**AVIS RELATIF À LA PROTECTION
CONTRE LES EVENTUELS EFFETS NOCIFS ET NUISANCES
PROVOQUÉS PAR LES RAYONNEMENTS NON IONISANTS
GÉNÉRÉS PAR DES ANTENNES ÉMETTRICES STATIONNAIRES**

Commune : OUFFET - Exploitant : ORANGE

Référence exploitant : 360L1_1 / 32360L1_1 / 42360L1_1 / 52360L1_1

Rapport n° 1573 / 2025

Figure 1 : Vue en plan des lieux de séjour et des points de contrôle

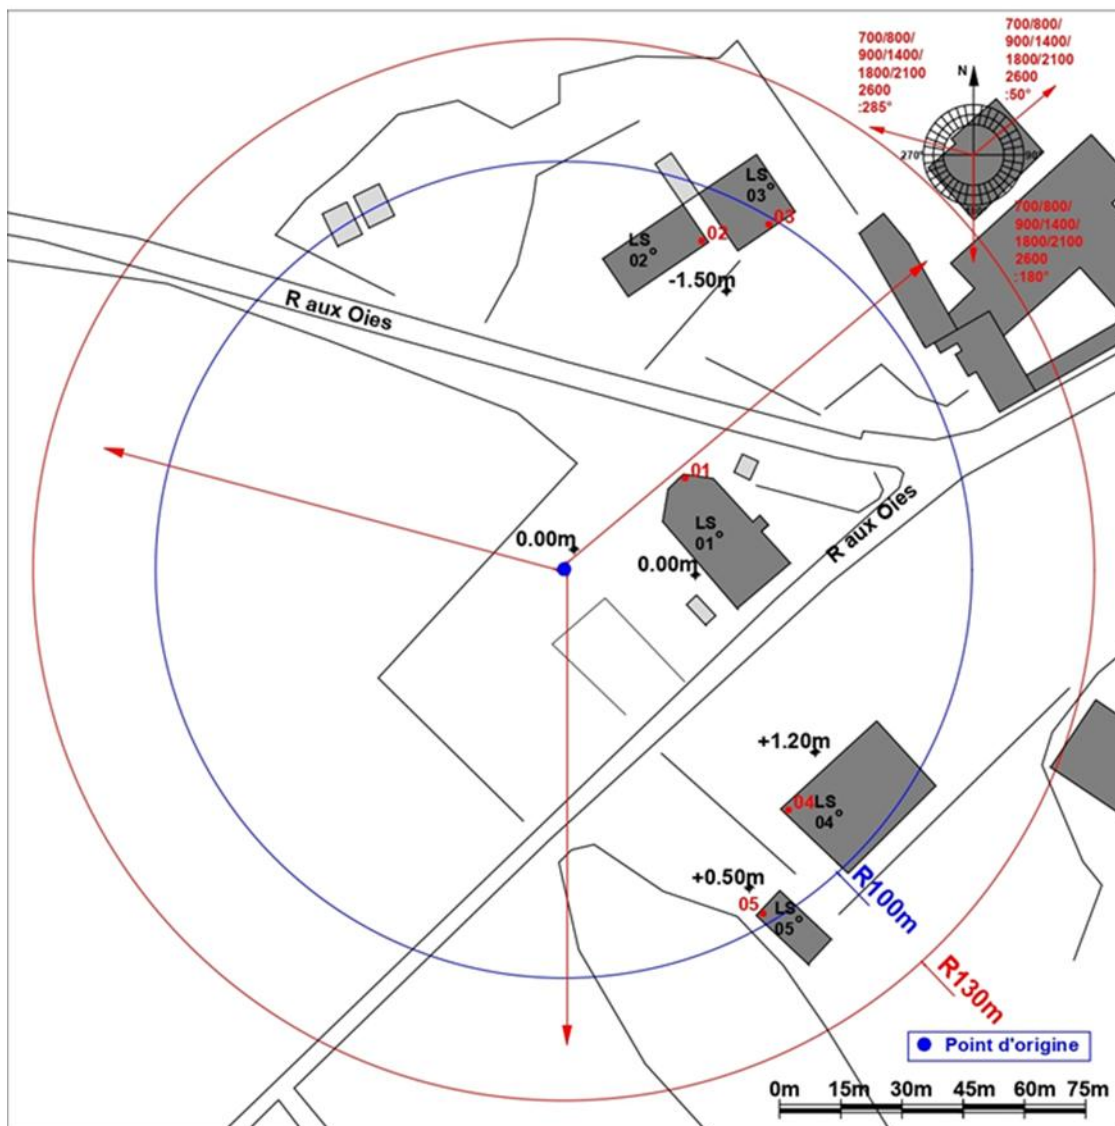
Les fréquences d'émission, la puissance rayonnée par chacune des antennes et leur gain permettent de déterminer le rayon de la zone à analyser. Tout dépassement de la limite par installation est exclu en dehors de cette zone. Le tableau 2 reprend les 35 LS² pour lesquels l'indice d'exposition est le plus élevé. Les différentes colonnes indiquent :

- le numéro du point de contrôle repris sur un des plans de la figure 1;
- le numéro du LS dans lequel se trouve le point de contrôle de la 1^{ère} colonne ;
- l'atténuation d'obstacle prise en compte pour le calcul de l'indice d'exposition dans le LS ;
- le résultat du calcul de l'indice d'exposition.

N° point de contrôle	LS	Atténuation (dB)	Indice d'exposition relatif à la limite par installation IE_i
5	LS05	3,0	0,110
3	LS03	3,0	0,096
1	LS01	3,0	0,036
2	LS02	3,0	0,032
4	LS04	3,0	0,029

En ce qui concerne les antennes de l'installation mentionnées dans le tableau 1, la distance maximale à laquelle la limite pourrait être atteinte, à l'extérieur, est égale à 88,6 m. S'il n'y a pas de LS à une distance inférieure, les antennes respectent forcément la limite d'immission.

Dans le cas des LS situés à l'intérieur des bâtiments, une atténuation d'obstacle est prise en compte et il en résulte que la distance maximale à laquelle la limite pourrait être atteinte se réduit à 63,1 m.

Les résultats de l'évaluation décrite au paragraphe 4 indiquent que les antennes émettrices stationnaires de l'installation faisant l'objet du présent avis ne produisent pas, dans un lieu de séjour, un rayonnement électromagnétique maximum supérieur aux limites fixées à l'article 4 du décret.

En conclusion, les antennes émettrices stationnaires faisant partie de l'installation référencée dans le paragraphe 2 et dont les caractéristiques techniques sont résumées dans le tableau 1 **respectent les limites d'immission** fixées à l'article 4 du décret du 8 décembre 2022 (M.B. du 16.12.2022) modifiant le décret du 3 avril 2009 relatif à la protection contre les éventuels effets nocifs et nuisances provoqués par les rayonnements non ionisants générés par des antennes émettrices stationnaires.
